Mestna občina **Novo mesto**

Številka: 350-0030/2018

OBČINSKI PODROBNI PROSTORSKI NAČRT ZA JUŽNO ZBIRNO CESTO

STALIŠČA DO PRIPOMB IN PREDLOGOV z javne razgrnitve dopolnjenega osnutka občinskega podrobnega prostorskega načrta za Južno zbirno cesto

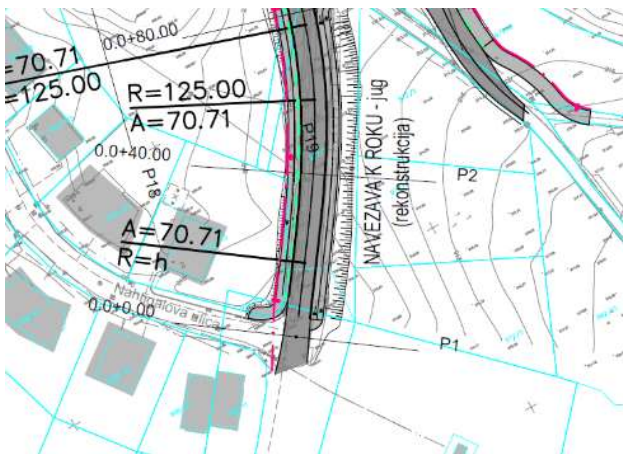
V osnutku Občinskega podrobnega prostorskega načrta za južno zbirno cesto (OPP N JZC) poteka dostop do priključnega kraka po obstoječi cestni mreži mimo naše parcele.

Opazila sva, da s predlaganim OPPN JZC posegate v najine nepremičnine s parcelnima številka 1020/113 in 994/8 k.o. Gotna vas, kljub temu da sta najini parceli oddaljeni od predvidene povezovalne ceste. Dostopna cesta s hodnikom za pešce, ki vodi do povezovalne ceste mimo naše parcele je po našem mnenju dovolj široka, da ni potrebno posegati v našo parcelo.

Prosiva vas, da OPPN JZC spremenite tako, da ne posegate v parcelne številke 1020/113 in 994/8 k.o. Gotna vas.

Stališče: Pripomba se delno upošteva.

Obrazložitev: Območje OPPN se na parceli 986/5, k.o. Gotna vas zmanjša tako, da poteka po meji enot urejanja prostora EUP NRV_10 in EUP NRV_08 OPPN. Pri tem bo še vedno tangiran vzhodni obcestni rob omenjene parcele, saj je s predvideno navezavo K Roku-jug na tem odseku predvidena razširitev obstoječega cestnega koridorja z enostranskim pločnikom tako, da se uredi še dodaten pločnik na nasprotni strani ter uredijo tudi obojestranske površine za kolesarje.

2.1 Prestavitev vodovoda

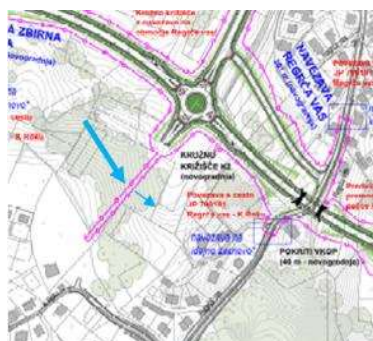
Vprašanje udeleženca, ali je možno prestaviti potek vodovoda v bližini krožišča K2 bolj vzhodno na mejo parcele, zato da ne prečka osrednjega dela parcele.

Stališče: Pripomba se smiselno upošteva.
Obrazložitev: kot pri pripombi 1.15.

2.2 Navezava na Finžgarjevo in Vidmarjevo ulico

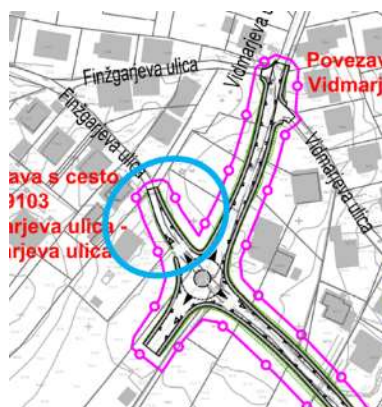
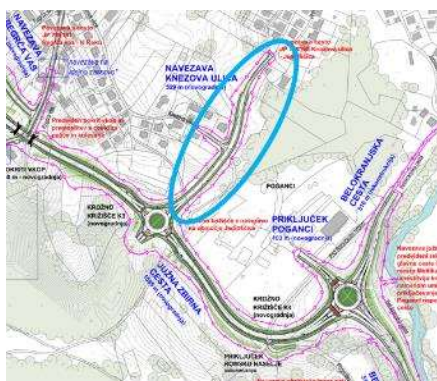
Urejanje oz. širitev SZ od mini krožišča ni smiselno, ker je ulica v nadaljevanju zelo ozka. Naj se ne posega v parcele individualnih stanovanjskih hiš na Vidmarjevi in Finžgarjevi ulici. Območje OPPN naj se skrajša. Pločnik naj se ne ureja tako daleč od krožišča, ker so v nadaljevanju zelo ozke ulice. Bojazen, da se bo dostavni promet za trgovino Baims odvijal preko omenjenega krožišča in naprej po Vidmarjevi ulici, s čimer se ne strinjajo. Izvede naj se ponovni ogled na terenu.

Stališče: Pripomba se delno upošteva.

Obrazložitev: Rekonstrukcija prometnega omrežja na tem delu je smiselna, saj so ceste ozke in prometno nevarne, križišče je nepregledno, pa tudi površine za pešce niso določene. Kljub temu se v nadaljnjih fazah izdelave OPPN za JZC (do faze predloga) preuči ali je možno optimizirati prometno situacijo na tem odseku, v povezavi s križiščem in ostalimi priključnimi kraki, pri čemer se upošteva tudi ustrezen odmik od parcel stanovanjskih hiš.

2.4 Priključek za Regrške Košenice

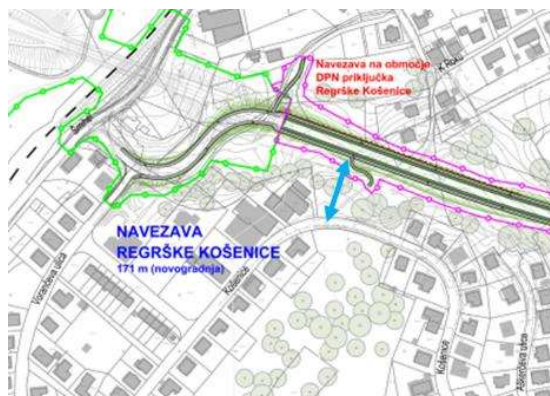
Obstoječi uvoz v naselje Regrške Košenice iz Šmihelske ceste je problematičen, zlasti za tovorna vozila, ki vozijo do območja Roletarstva Bayer in Tiskarne Vesel. V zimskih razmerah tovorna vozila ne speljejo klanca pri stanovanjskih hišah in ovirajo promet. Nujna je ureditev novega dostopa do tega območja, to je z novim, neposrednim priključkom na južno zbirno cesto.

Stališče: Pripomba se ne upošteva.
Obrazložitev: kot pri pripombi 1.5.
